PROPUESTA DE DICTAMEN TÉCNICO

INFORME FAVORABLE SOBRE UNA SOLICITUD DE EXENCIÓN A LA ESPECIFICACIÓN TÉCNICA DE FUNCIONAMIENTO MEJORADA ETFM 4.4.2.1.b DE LA CENTRAL NUCLEAR COFRENTES PARA EL CONTENEDOR DE ALMACENAMIENTO DE COMBUSTIBLE GASTADO XX0EE004

Solicitud de exención a la Especificación técnica de funcionamiento mejorada ETFM 4.4.2.1.b de la central nuclear Cofrentes.

Fig.1. Localización de las pérdidas de espesor del bastidor
 [Fuente: HOLTEC International]

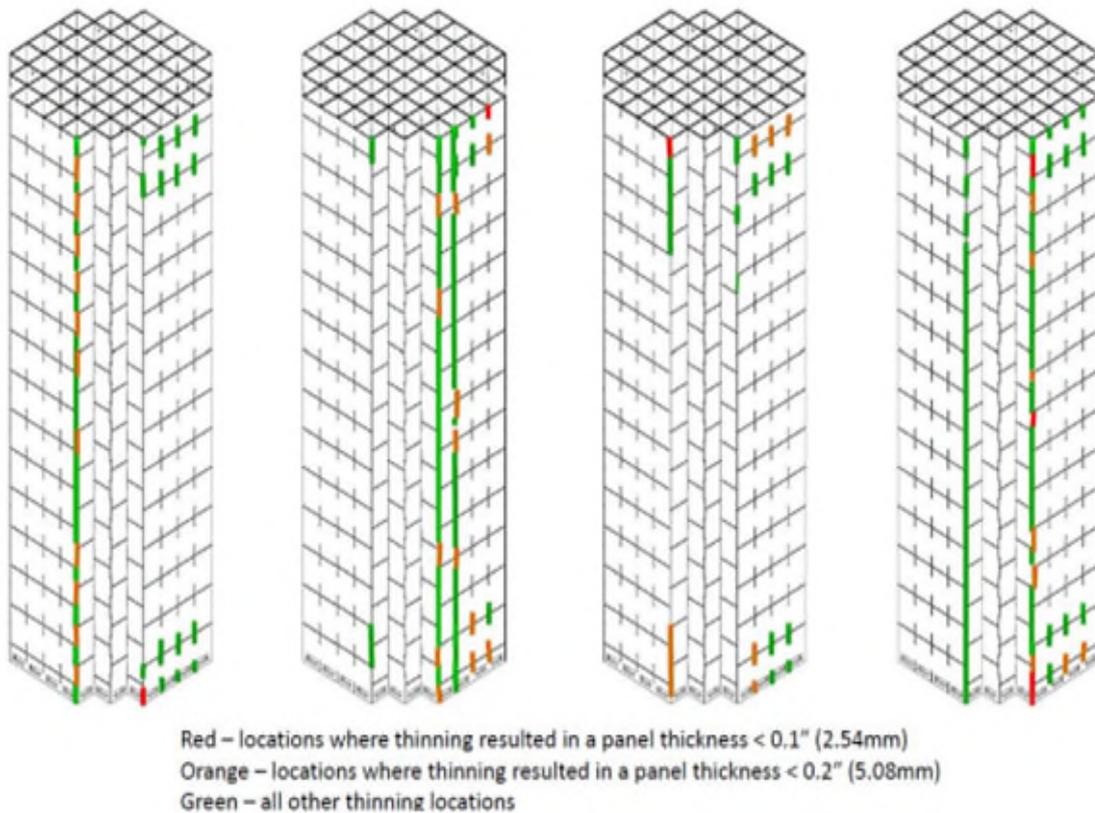
IMES ha recopilado y analizado la información suministrada por el fabricante sobre este aspecto, que se resumen en lo siguiente:

- La pérdida de espesor se ha producido a nivel local
- Las pérdidas de espesor más significativas se producen fuera de la longitud activa del combustible
- Las pérdidas afectan exclusivamente a celdas situadas en la periferia del bastidor
- Los valores más limitantes de pérdidas de espesor han sido identificados y caracterizados por el fabricante

IMES ha comprobado que el titular de CN Cofrentes incorpora un resumen de estas consideraciones en el informe justificativo de la solicitud; y concluye que, teniendo en cuenta lo expuesto en los apartados 3.3.2.1 y 3.3.2.2, las pérdidas de espesor del bastidor son lo suficientemente pequeñas para producir efectos despreciables sobre el bastidor a nivel mecánico-estructural, de manera que siguen siendo válidos los análisis base de diseño originales (en particular, en lo referente a la deflexión permanente lateral provocada por los accidentes base de diseño, donde se considera que se mantiene el límite aplicable, 0,5 %).
